Dodatek č. 6 ke smlouvě o dílo

uzavřely ve smyslu § 2586 a násl. zákona č. 89/2012 Sb., občanský zákoník, v účinném znění, na plnění veřejné zakázky s názvem „**KŘP Omk – FKSP – ÚZ Plumlov – rekonstrukce objektu I. etapa**“ dne 20. 9. 2019 pod č. j. KRPM-40229/ČJ-2019-1400VZ smlouvu o dílo (dále jen „smlouva“), ke které dále uzavírají tento dodatek č. 6 (dále jen „dodatek č. 6“).

Záznam o posouzení změn stavby v průběhu realizace 014V12200 0001

KŘP Omk – FKSP – ÚZ Plumlov – rekonstrukce objektu I. etapa

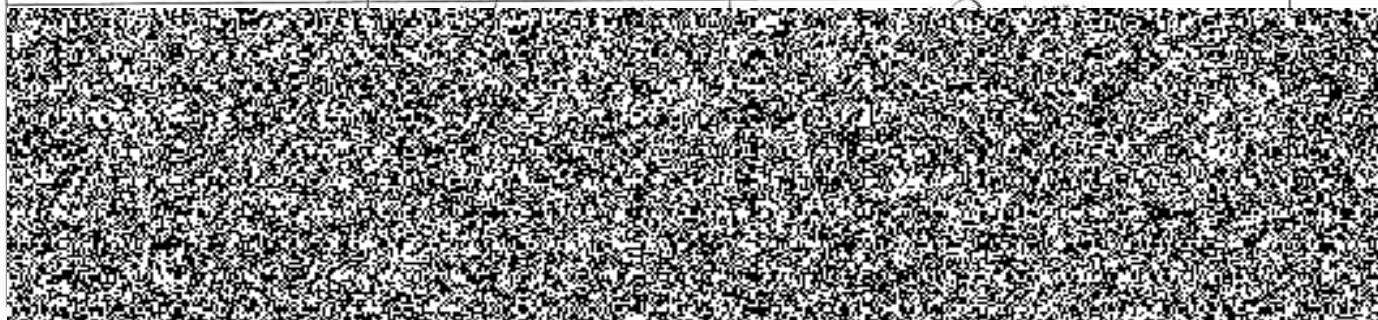
ZL č. 51 - V původním projektovém řešení nebylo navrženo opláštění ocelové konstrukce u zvedací plošiny a zábradlí betonového schodiště na západní straně objektu. Nově se navrhuje provedení opláštění ocelové konstrukce u zvedací nůžkové plošiny pomocí tahokovu, montáž zábradlí na betonovém schodišti a prodloužení nerezového vnitřního zábradlí z důvodu rozšíření objektu přístavby. Důvodem změny je požadavek referenta BOZP, kdy při jeho nesplnění nastanou problémy při kolaudaci stavby.

Zdůvodnění změny :		
Důvodem změny je požadavek referenta BOZP, kdy při jeho nesplnění nastanou problémy při kolaudaci stavby.		
Vliv změny na výkresovou dokumentaci :		
Změna bude zakreslena do výkresové části PD a doplněna do výpisu zámečnických výrobků.		
Záznamy o změně ve stavebním deníku a zápisech z KD:		
Zápis z KD č. 45 ze dne 9.9.2020		
Předpokládaný vliv na termín, kvalitu, cenu díla :		
Vliv na termín dokončení díla : Změna nebude mít vliv na termín dokončení díla.		
Vliv na kvalitu díla: Kvalita díla se vylepší.		
Vliv na cenu: Cena díla se navyšuje.		
Přípočty k ceně díla bez DPH:		73 799,19 Kč
Odpočty z ceny díla bez DPH:		
Celkový vliv na změnu ceny díla bez DPH:		73 799,19 Kč
Za zhotovitele:	Za projektanta:	TDS:

Změnový list číslo 54

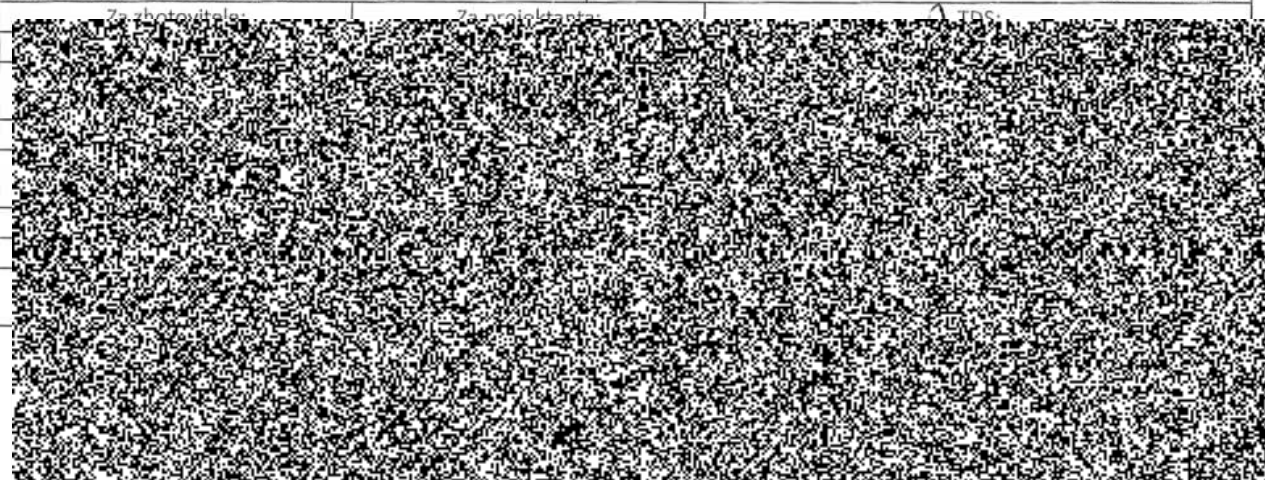
ZL č. 54 - Terénní a sadové úpravy kolem hlavní budovy nebyly do I. etapy prací zařazeny. Na hodně svažitém terénu ze severní strany hlavní budovy (SO 01) je navrženo osadit skupenství skalníků a zpevnění svahu pomocí dřevěných prken a kokosových rohoží.

Důvodem provedení sadových úprav kolem hlavní budovy je záměr uživatele provést dílčí kolaudaci po dokončení I. etapy rekonstrukce a objekt začít co nejdříve provozovat.

Vliv změny na výkresovou dokumentaci :	
Změna bude doplněna do výkresové dokumentace.	
Záznamy o změně ve stavebním deníku a zápisech z KD:	
Zápis z KD č. 45 ze dne 9.9.2020	
Předpokládaný vliv na termín, kvalitu, cenu díla :	
Vliv na termín dokončení díla : Změna nebude mít vliv na termín dokončení díla.	
Vliv na kvalitu díla: Kvalita díla se vylepší.	
Vliv na cenu: Cena díla se navyšuje.	
Přípočty k ceně díla bez DPH:	259 150,44 Kč
Odpočty z ceny díla bez DPH:	
Celkový vliv na změnu ceny díla bez DPH:	259 150,44 Kč
